NDC社発23-202号

核燃料物質使用変更許可申請書

詳細を別添の新旧対照表に示す。

新旧対照表

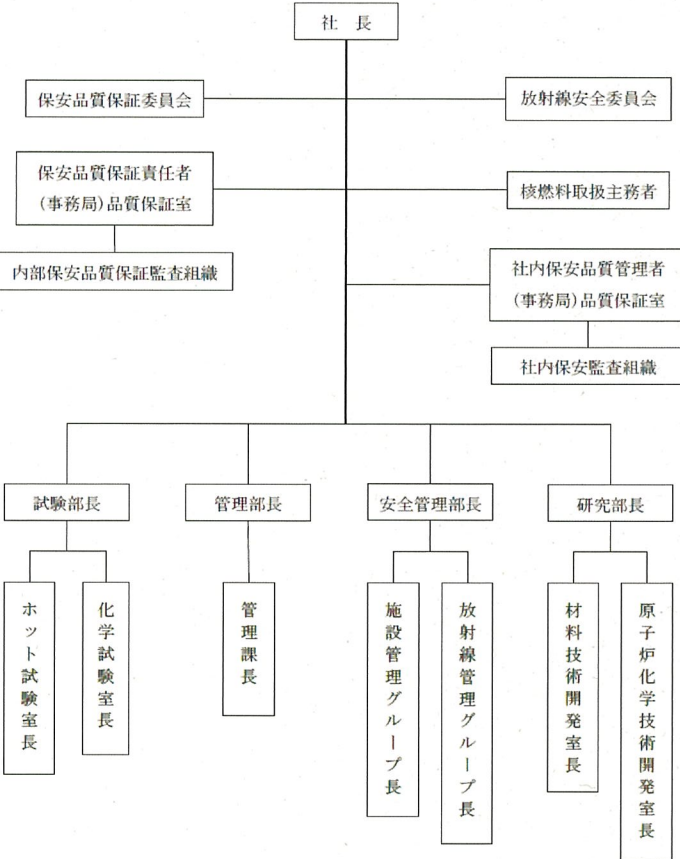
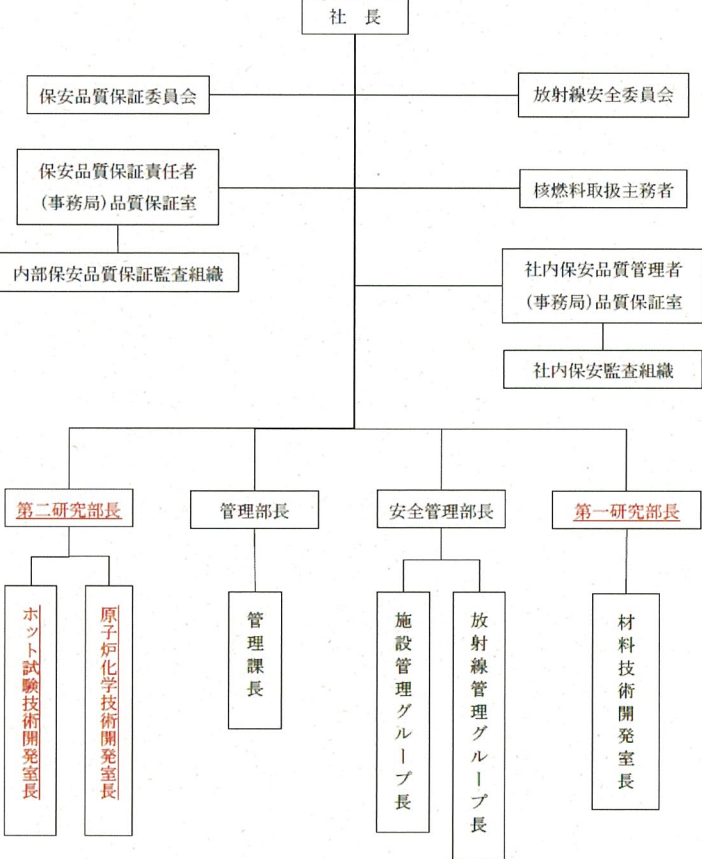
変更前	変更後	理由
<p>組織図</p> <p>(放射線安全委員会)</p> <p>(1) 構成</p> <p>委員長 安全管理部長</p> <p>委員 核燃料取扱主務者、放射線取扱主任者、保安品質保証責任者、社内保安品質管理者、社安全衛生管理者、管理部長、試験部長、ホット試験室長、化学試験室長、放射線管理グループ長、施設管理グループ長及び計量管理グループ長のほか、社長が指名した者とする。</p> <p>委員長にやむを得ない事情がある時は、核燃料取扱主務者又は放射線取扱主任者がこれを代行する。</p> <p>(2) 開催</p> <p>委員長が召集し、原則として3ヶ月に1回以上開催</p> <p>(3) 付議事項</p> <p>① 保安規定の制定及び改廃に関する事項</p> <p>② 核燃料物質等の使用等、使用施設の運転保守管理、放射性廃棄物の管理及び放射線管理に関する規定、要領等の制定及び改廃に関する事項</p> <p>③ 保安教育計画及び保安訓練計画に関する事項</p> <p>④ その他使用施設の保安に係る重要な事項</p> <p>(保安品質保証委員会)</p> <p>(1) 構成</p> <p>委員長 社長</p> <p>副委員長 保安品質保証責任者</p> <p>委員 核燃料取扱主務者、所管部門長、推進担当者、ホット試験室長、放射線管理グループ長、施設管理グループ長、管理課長、品質保証室長、保安品質保証担当者</p> <p>(2) 開催</p> <p>委員長が召集し、年1回以上開催</p> <p>(3) 機能</p> <p>① 保安品質保証活動の実施計画及び実施状況に係る事項</p> <p>② 内部保安品質保証監査結果に係る事項</p> <p>③ 国による原子力規制検査の結果に係る事項</p> <p>④ 社外からの保安業務に関する要望・苦情等に係る事項</p> <p>⑤ 放射線安全委員会の活動状況に係る事項</p> <p>⑥ 保安品質保証活動の実効性と改善に係る事項</p> <p>⑦ 保安業務における不適合の未然防止処置、不適合の措置、是正処置対策及びその実効性に係る事項</p> <p>⑧ 前回の審議結果のフォローアップに係る事項</p> <p>⑨ その他保安品質保証関連規則・標準類の制定・改廃の要否に係る事項</p> <p>12-3-3</p>	<p>組織図</p> <p>(放射線安全委員会)</p> <p>(1) 構成</p> <p>委員長 安全管理部長</p> <p>委員 核燃料取扱主務者、放射線取扱主任者、保安品質保証責任者、社内保安品質管理者、社安全衛生管理者、<u>核物質防護管理者</u>、<u>原子力3S統括者</u>、管理部長、<u>第二研究部長</u>、<u>ホット試験技術開発室長</u>、<u>原子炉化学技術開発室長</u>、放射線管理グループ長、施設管理グループ長のほか、社長が指名した者とする。</p> <p>委員長にやむを得ない事情がある時は、核燃料取扱主務者又は放射線取扱主任者がこれを代行する。</p> <p><u>オブザーバー 上記以外として、委員長が必要と認めた場合。</u></p> <p>(2) 開催</p> <p>委員長が召集し、原則として3ヶ月に1回以上開催</p> <p>(3) 付議事項</p> <p>① 保安規定の制定及び改廃に関する事項</p> <p>② 核燃料物質等の使用等、使用施設の運転保守管理、放射性廃棄物の管理及び放射線管理に関する規定、要領等の制定及び改廃に関する事項</p> <p>③ 保安教育計画及び保安訓練計画に関する事項</p> <p>④ その他使用施設の保安に係る重要な事項</p> <p>(保安品質保証委員会)</p> <p>(1) 構成</p> <p>委員長 社長</p> <p>副委員長 保安品質保証責任者</p> <p>委員 核燃料取扱主務者、所管部門長、推進担当者、<u>ホット試験技術開発室長</u>、放射線管理グループ長、施設管理グループ長、管理課長、品質保証室長、保安品質保証担当者</p> <p>(2) 開催</p> <p>委員長が召集し、年1回以上開催</p> <p>(3) 機能</p> <p>① 保安品質保証活動の実施計画及び実施状況に係る事項</p> <p>② 内部保安品質保証監査結果に係る事項</p> <p>③ 国による原子力規制検査の結果に係る事項</p> <p>④ 社外からの保安業務に関する要望・苦情等に係る事項</p> <p>⑤ 放射線安全委員会の活動状況に係る事項</p> <p>⑥ 保安品質保証活動の実効性と改善に係る事項</p> <p>⑦ 保安業務における不適合の未然防止処置、不適合の措置、是正処置対策及びその実効性に係る事項</p> <p>⑧ 前回の審議結果のフォローアップに係る事項</p> <p>⑨ その他保安品質保証関連規則・標準類の制定・改廃の要否に係る事項</p> <p>12-3-3</p>	<p>1) 記載の適正化のため。 (6箇所)</p> <p>2) 令和5年5月9日付け認可(原規発第 2305099号)の核燃料物質使用施設等保安規定との整合を図るため。</p>
